# Flytec 6020 / Bräuniger IQ Competino+

## Firmware-Release-Notes

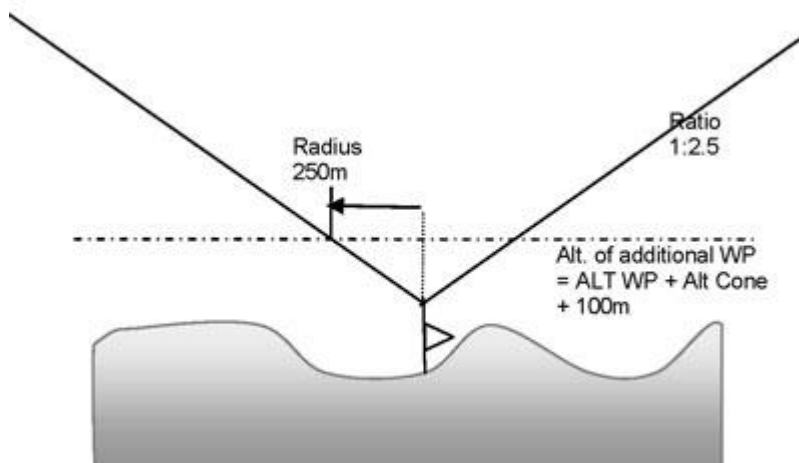
- Diese Version bietet die Möglichkeit, die neue konische end of speed section CESS zu definieren. In dieser Version ist es möglich, den zweitletzten Wegpunkt in der Competition-Route als CESS Kegel zu setzen. Der Kegel wird mit der Standard Steigung im Verhältnis von 1:2.5, und dem Radius der Kegelspitze auf der ebenen Fläche des Wegpunkts (bezogen auf die Höhe des Wegpunktes in der Wegpunktliste) definiert. Wie unten gezeigt:

- Der PWC hat es versäumt, uns zu informieren, dass es zulässig ist, eine CESS zu definieren, wo die Spitze des Kegels über dem Boden schwebt. Aus diesem Grund, befolgen Sie bitte die nachstehenden Schritte, um eine solche CESS einzugeben. Sobald das CESS Konzept vollständig vom PWC definiert wird Flytec es so nachziehen. Bis dahin benutzen sie bitte die vereinfachte Methode, um eine "schwebende CESS" im Gerät zu definieren.

- 1- Kopieren sie den Wegpunkt, der für die den CESS gebraucht wird in der Wegpunktliste. Setzen sie die Höhe dieses neuen Wegpunktes auf die definierte Höhe der Kegelspitze plus 100m.

- 2- Setzen sie den Radius des CESS in der Competition Route auf 250m (entspricht dem Verhältnis 1:2.5). Wenn eine andere Steigung definer ist setzen sie den Radius entsprechend auf  $100 \cdot \text{Steigungsverhältnis}$

- Ein Beispiel vom ersten Übungstask an den Superfinals: Der Kegel wurde mit der Spitze 50m über Grund oder 231m MSL definiert. Deshalb erstellen sie einen neuen Wegpunkt in der Wegpunktliste mit den gleichen Koordinaten, aber einer Höhe von  $231\text{m} + 100\text{m} = 331\text{m}$ . Dann setzen sie den Radius auf 250m und das Ratio auf 1:2.5 wenn sie den zweitletzten Punkt in der Competition Route als CESS auswählen.
